Mission régionale d'autorité environnementale

**Avis délibéré sur le
projet d'implantation d'une centrale photovoltaïque au sol,
porté par la société « PARC SOLAIRE DE CLERVILLE »,
commune de Laval (53)**

n° PDL 021607 / AP

Localisation de la zone d'implantation potentielle
Situation et zone d'implantation potentielle (en bleu) – source étude d'impact

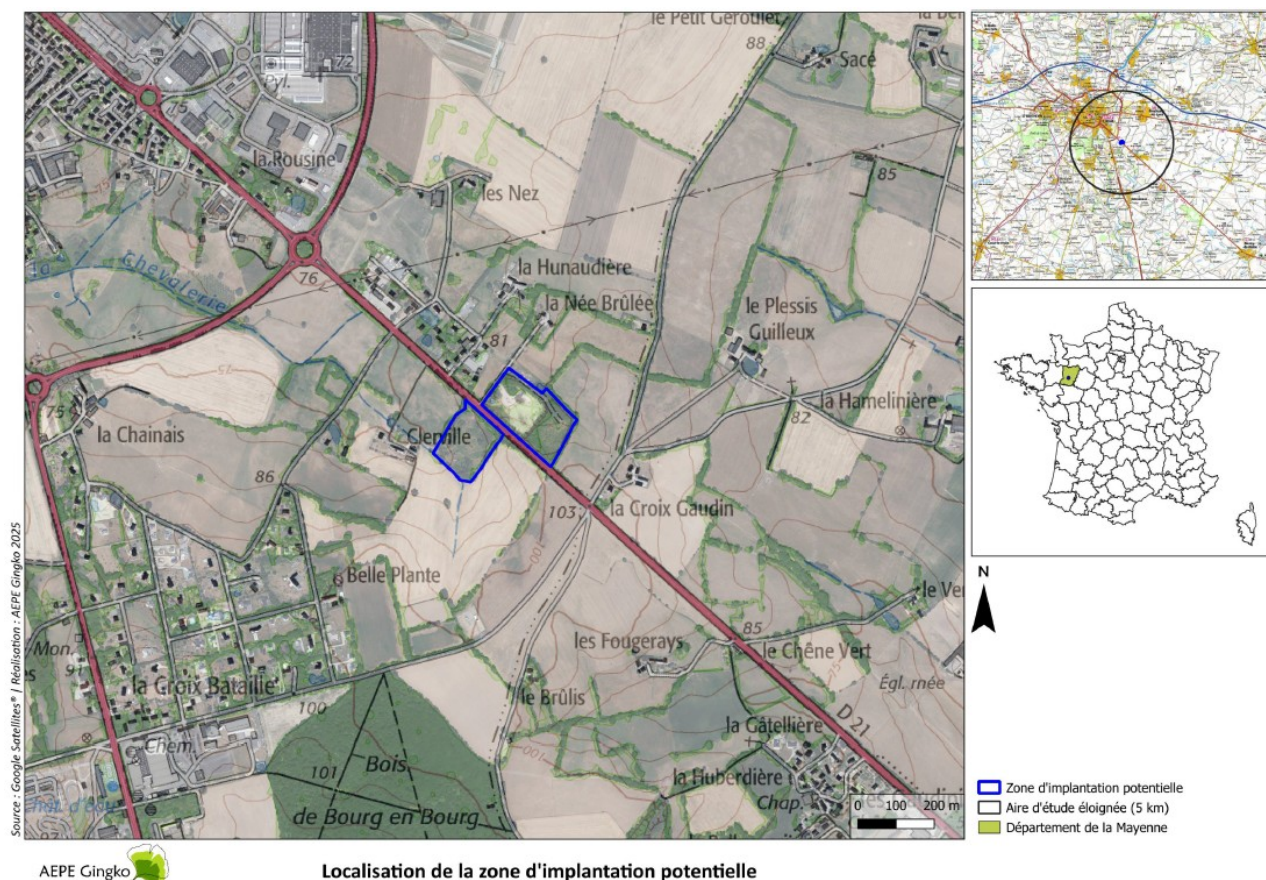
La partie nord du site est identifiée au sein du document-cadre de la Mayenne arrêté le 7 juillet 2025 et définissant la cartographie des surfaces agricoles, naturelles et forestières ouvertes à un projet d'installation photovoltaïque au sol ainsi que leurs conditions d'application.

Selon le dossier, la partie sud du site est éligible à l'installation d'un parc solaire au titre de l'article R.111-58 du code de l'urbanisme, en tant qu'ancienne carrière sans remise en état agricole ou forestière, et n'ayant pas fait l'objet d'activité agricole depuis plus de 10 ans.

Projet d'aménagement du parc photovoltaïque – source étude d'impact

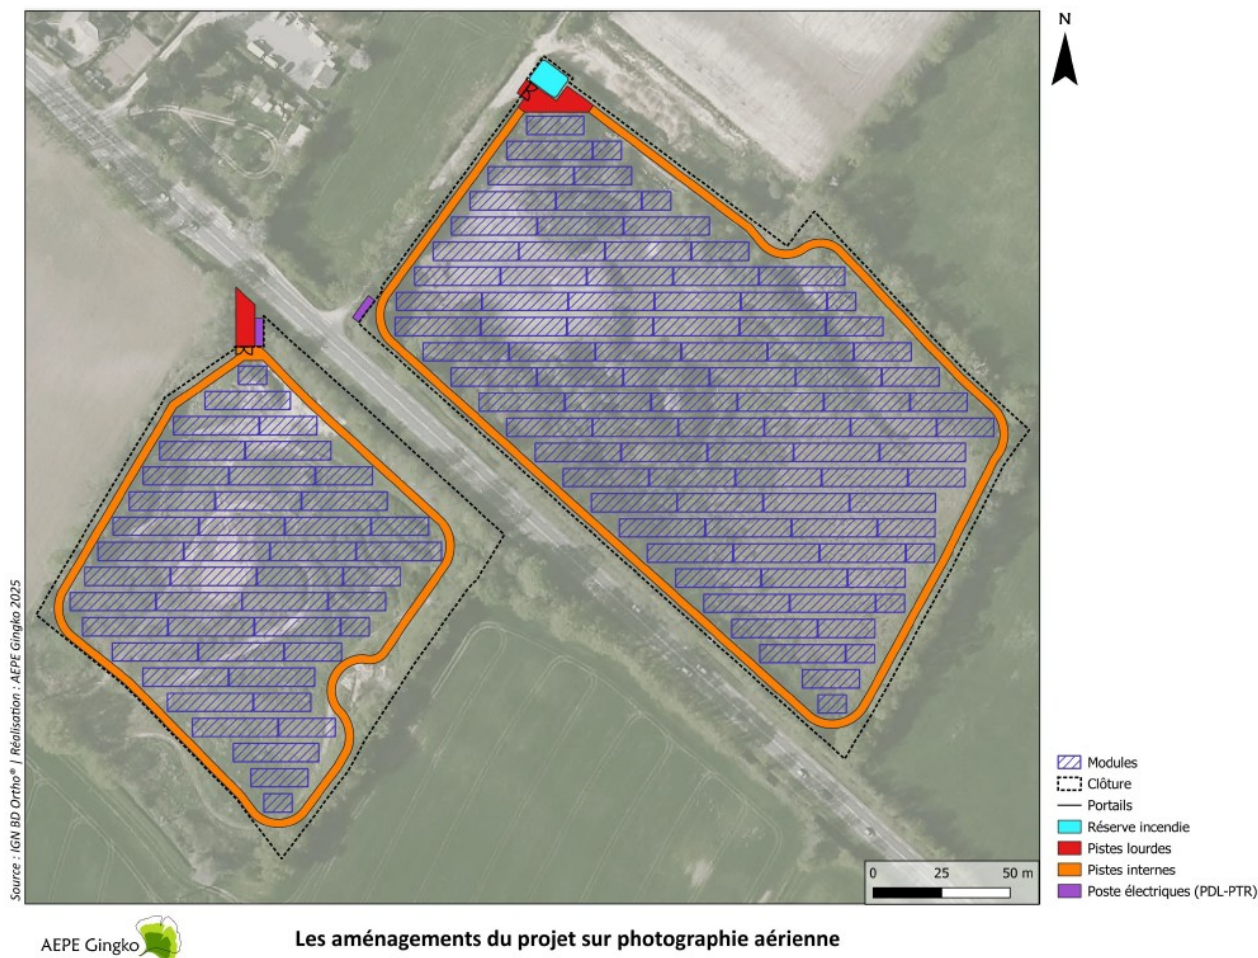
- la mise en œuvre d'une ceinture périphérique « à sable blanc » n'est figurée sur aucun plan du projet, et ses conséquences sur l'implantation générale des tables photovoltaïques ne semblent pas intégrées ;
- le dossier ne précise pas si des mesures de débroussaillage sont retenues ;
- ainsi il n'analyse pas les incidences potentielles sur les enjeux environnementaux de ces éventuelles évolutions à intégrer au projet.
